Bereich
L 15 (Hofstraße) / Ziegeleistraße
Bericht zum Bestandsaudit **Vorabzug**
April 2025

Projektnummer: 0400

Projektbezeichnung:	Knotenpunktbereich L 15 (Hofstraße) / Ziegeleistraße
Aufsteller:	Gemeinde Jemgum Hofstraße 2 26844 Jemgum
Aufstelldatum:	kein Aufstelldatum, da Bestandsaudit
Entwurfsbearbeitung:	kein Entwurf, da Bestandsaudit
Entwurfsphase:	Verkehrsanlage ist fertiggestellt
Auditor:	IRS Ingenieurbüro Schütter, Schwerdhelm & Wolters PartG mbB Beratende Ingenieure Obernstraße 8 26316 Varel
Auditphase:	Bestandsaudit
Auditierte Unterlagen:	Auszug aus der Dreijahreskarte für den Abschnitt der L 15 (Hofstraße) zwischen Oberfletmerstraße und Rheider Straße für die Jahre 2022 und 2023.
Ortsbesichtigung:	17.02.2025

Abbildung 1: Unfallort in der Dreijahreskarte

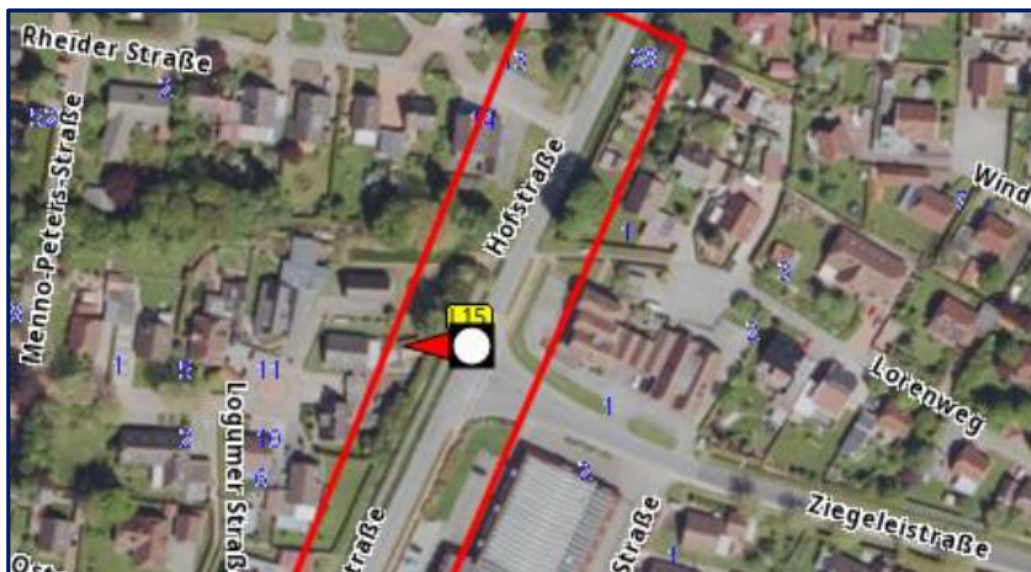
Anlass dieses Audits ist ein tödlicher Verkehrsunfall, welcher sich am 19.12.2023 in den frühen Abendstunden um 19.55 Uhr bei Dunkelheit ereignete. Eine ältere Person wollte die L 15 im Bereich des Knotenpunktes queren und wurde dabei von einem ortseinwärts fahrenden Kraftfahrzeug erfasst.

Der Unfallort ist in der Dreijahreskarte unmittelbar nördlich des Knotenpunktes vermerkt:
